CONSTANCIA DE NOTIFICACIÓN MEDIANTE PUBLICACIÓN DE AVISO

Auto No. 9674 del 02 de octubre de 2020

AUTO N° 09674

El Proyecto Explotación Subterránea de Minerales Auroargentíferos Soto Norte, con una huella en superficie de 161,97 ha, planteó dos frentes de trabajo que estarían comunicados entre sí por intermedio de los túneles gemelos.

Figura 6-4 Esquema general de los vertimientos y plantas de tratamiento de agua con caudales medios para fase de construcción. El efluente de los túneles gemelos se lleva a la piscina de sedimentación.

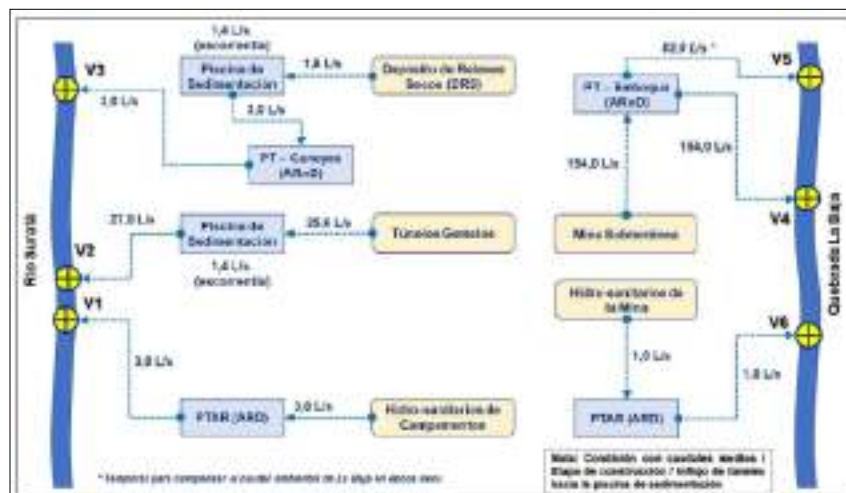
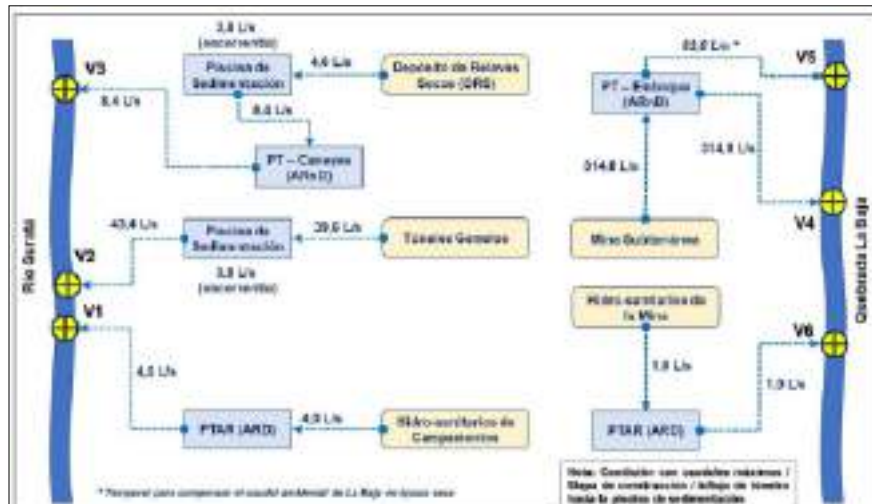
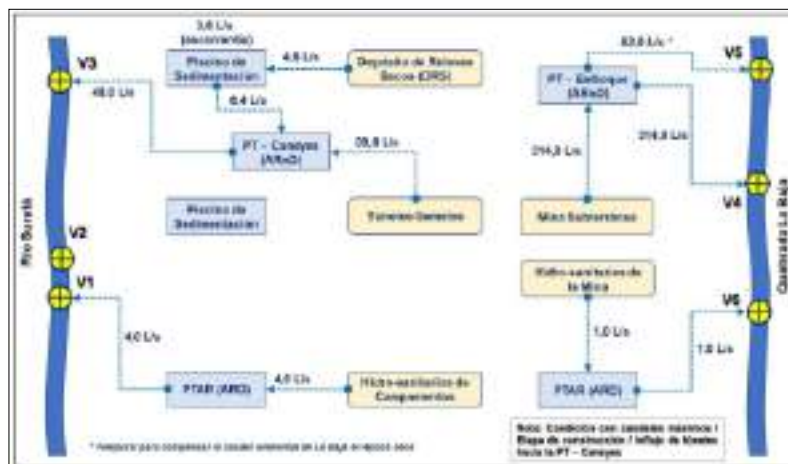
(Ver Figura Esquema general de los vertimientos y plantas de tratamiento de agua con caudales medios para fase de construcción. El efluente de los túneles gemelos se lleva a la piscina de sedimentación, Figura Esquema general de los vertimientos y plantas de tratamiento de agua con caudales máximos para fase de construcción. El efluente de los túneles gemelos se lleva a la piscina de sedimentación y Figura 6 6 Esquema general de los vertimientos y plantas de tratamiento de agua con caudales máximos para fase de construcción. El efluente de los túneles gemelos se lleva a la PT – Caneyes, en Concepto Técnico 6134 del 2 de octubre de 2020)

Figura 6-7 Esquema general de los vertimientos y plantas de tratamiento de agua con caudales medios para fase de operación.

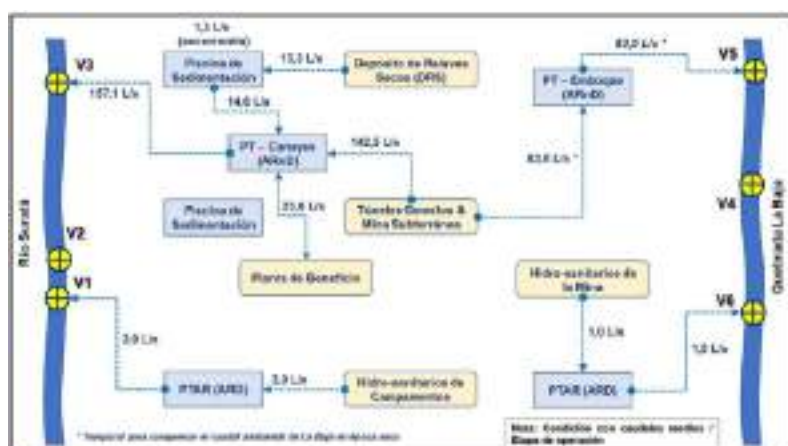
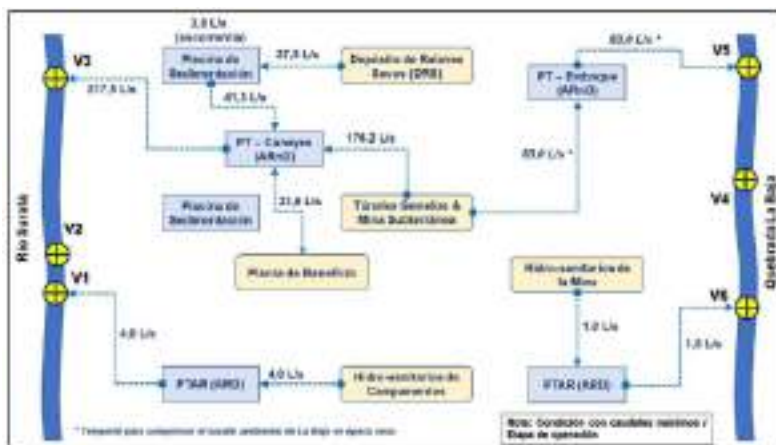
(Ver Figura Esquema general de los vertimientos y plantas de tratamiento de agua con caudales medios para fase de operación y Figura Esquema general de los vertimientos y plantas de tratamiento de agua con caudales máximos para fase de operación, en Concepto Técnico 6134 del 2 de octubre de 2020)

Figura 6-12 Resultados de modelación de calidad del agua para conductividad en el río Suratá en etapa constructiva (izquierda) y operativa (derecha) bajo condiciones de funcionamiento normales

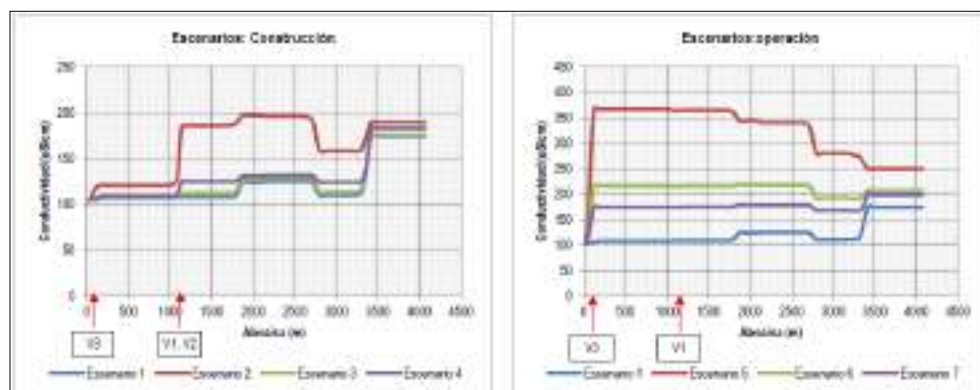
La conductividad es el parámetro que representa mayor cambio o variación de acuerdo con las modelaciones presentadas, demostrando que modificaría las condiciones incluso en el río Vetás particularmente para escenarios de bajos caudales, dado que disminuye la capacidad de asimilación del río Vetás.
